RESOLUCION No.

POR MEDIO DE LA CUAL SE OTORGA UN PERMISO DE OCUPACIÓN DE CAUCE Y SE TOMAN OTRAS DETERMINACIONES

Qué atención al trámite ambiental, se evaluó la información complementaria, se realizó visita técnico el día 25 de agosto de 2026, generándose el Informe Técnico N° **IT-05420-2026** del 08 septiembre de 2026, dentro del cual se formularon las siguientes observaciones y conclusiones las cuales son parte integral del presente acto administrativo.
(...)

El proyecto consiste en una estructura de descarga de aguas residuales domésticas (ARD), sobre la fuente hídrica “Q. sin nombre”, en beneficio del predio identificado con FMI número 020-226895, localizado en la vereda La Porquera en el Municipio de San Vicente Ferrer.

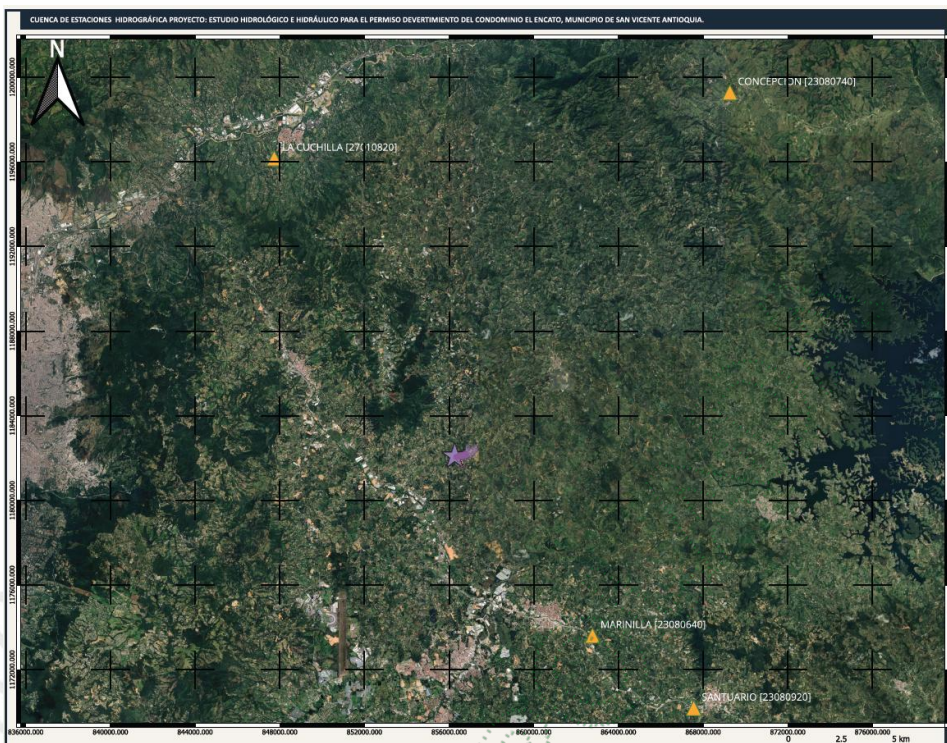
Obra N°:	1	Tipo de la Obra:	Estructura de Descarga																				
Observaciones:	<table><caption>DIMENSIONES DE CABEZOTES PARA DIFERENTES DIÁMETROS</caption><tr><th>D mm</th><th>E m</th><th>F m</th><th>G m</th><th>H m</th><th>J m</th><th>K m</th><th>L m</th><th>N m</th><th>VARILLAS</th></tr><tr><td>100</td><td>0.40</td><td>2.5</td><td>0.9</td><td>0.70</td><td>0.50</td><td>0.65</td><td>0.30</td><td>0.10</td><td>4</td></tr></table>  De acuerdo con la estimación de la socavación se indica una profundidad de socavación de 1.0 m según estudio.			D mm	E m	F m	G m	H m	J m	K m	L m	N m	VARILLAS	100	0.40	2.5	0.9	0.70	0.50	0.65	0.30	0.10	4
D mm	E m	F m	G m	H m	J m	K m	L m	N m	VARILLAS														
100	0.40	2.5	0.9	0.70	0.50	0.65	0.30	0.10	4

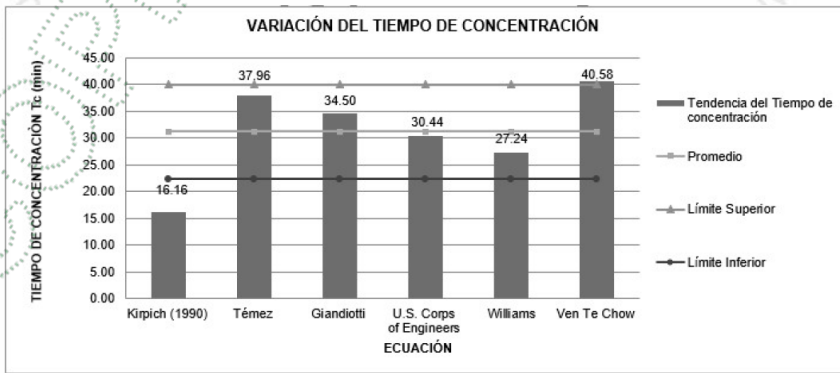
- Para la cuenca aferente al punto de vertimiento, con un área aproximada de 0,4435 km², se estimó el tiempo de concentración mediante diferentes formulaciones empíricas, incluyendo los métodos de Kirpich, Témez, Giandotti, U.S. Corps of Engineers, Williams y Ven Te Chow. A partir de los resultados obtenidos se adoptó un tiempo de concentración de 31,1 minutos.

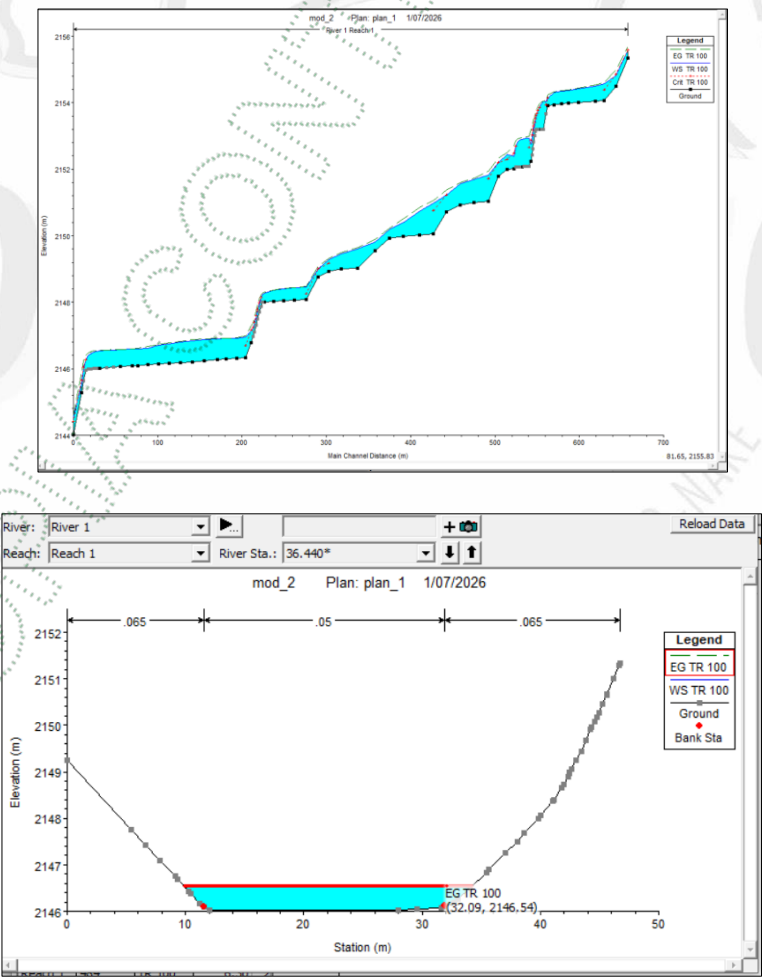
- Teniendo en cuenta que el área de drenaje de la cuenca es de 0,4435 km², el estudio considera aplicable el Método Racional, cuyo límite de aplicación adoptado corresponde a cuencas con áreas de drenaje de hasta 2,5 km².

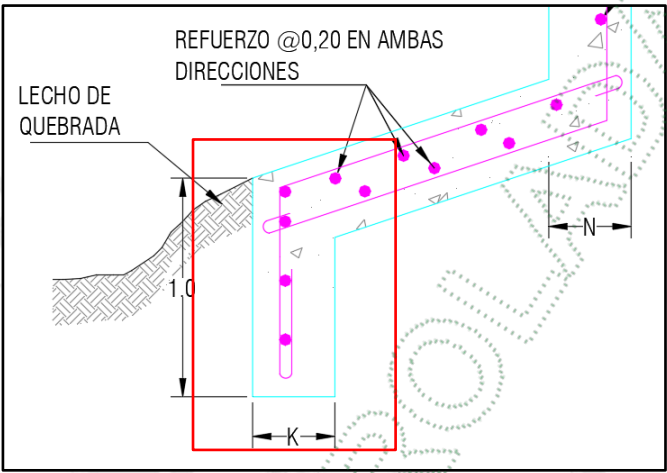
Para la descarga existente de la PTAR se considera el caudal otorgado mediante el permiso de vertimientos, correspondiente a 1,09 L/s (0,001092 m³/s). Teniendo en cuenta que este caudal representa aproximadamente el 0,017 % del caudal de la fuente asociado al evento Tr = 100 años, su aporte resulta mínimo frente a la magnitud de los caudales de creciente evaluados. En este sentido, no se considera necesaria la comparación entre escenarios hidráulicos sin la descarga y con la descarga; toda vez que la incorporación de dicho caudal no genera variaciones apreciables en la elevación de la lámina de agua, la velocidad del flujo ni en el comportamiento hidráulico general del cauce receptor. Por lo anterior, la evaluación hidráulica se concentra en verificar las condiciones del cauce en el sector de la estructura de descarga y su interacción con los niveles alcanzados para los períodos de retorno analizados.

Respecto al análisis hidráulico asociado a la obra permanente, se evidencia que la descarga no genera variaciones significativas en las condiciones hidráulicas generales de la fuente receptora, particularmente en la elevación de la lámina de agua y la velocidad del flujo para el evento correspondiente a un período de retorno de 100 años (Tr = 100 años)

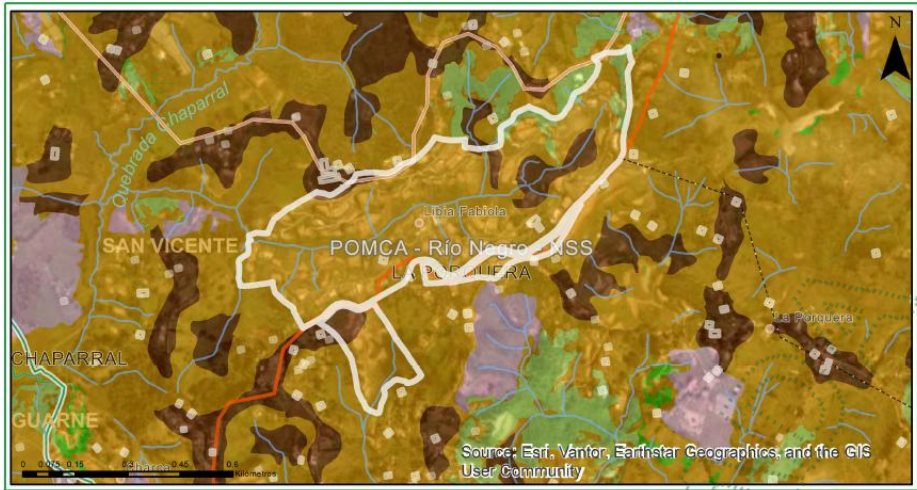
Durante la visita técnica se evidenció que la obra objeto de evaluación se encuentra construida y corresponde, en términos generales, con lo representado en los planos presentados, observándose la estructura de descarga conformada por una tubería y un cabezote en concreto localizado sobre la margen derecha de la fuente hídrica sin nombre.

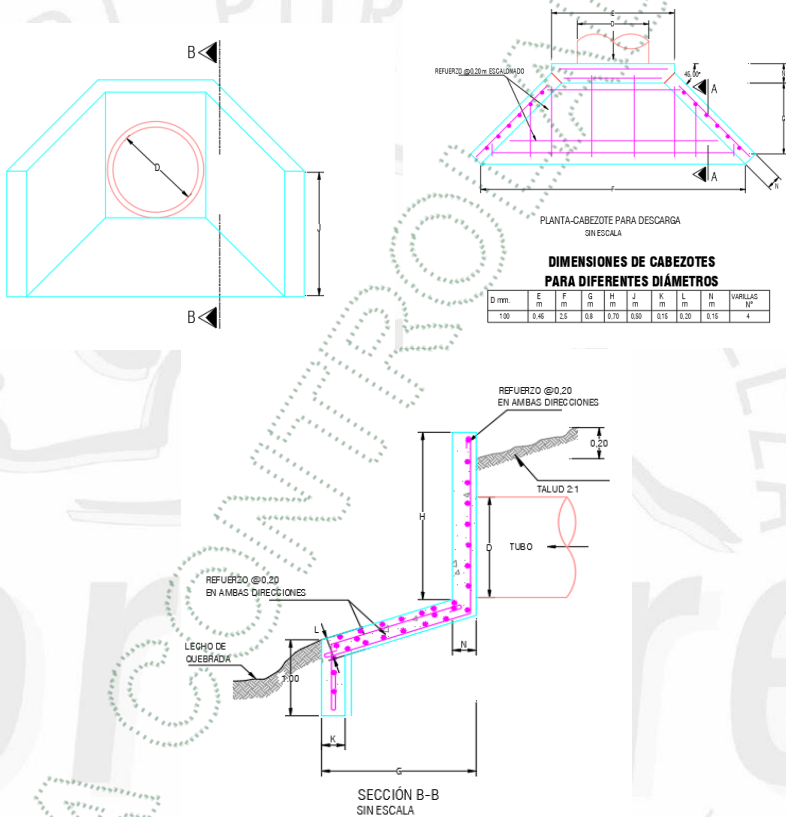
De acuerdo con la estimacion de la socavacion se indica una profundidad de socavación de 1.0 m según estudio.

PARÁGRAFO PRIMERO: Este permiso se otorga considerando que las obras referidas se ajustarán totalmente a la propuesta de diseño teórica (planos y memorias de cálculo) presentada en los estudios que reposan en el expediente de Cornare N°. 056740547305.
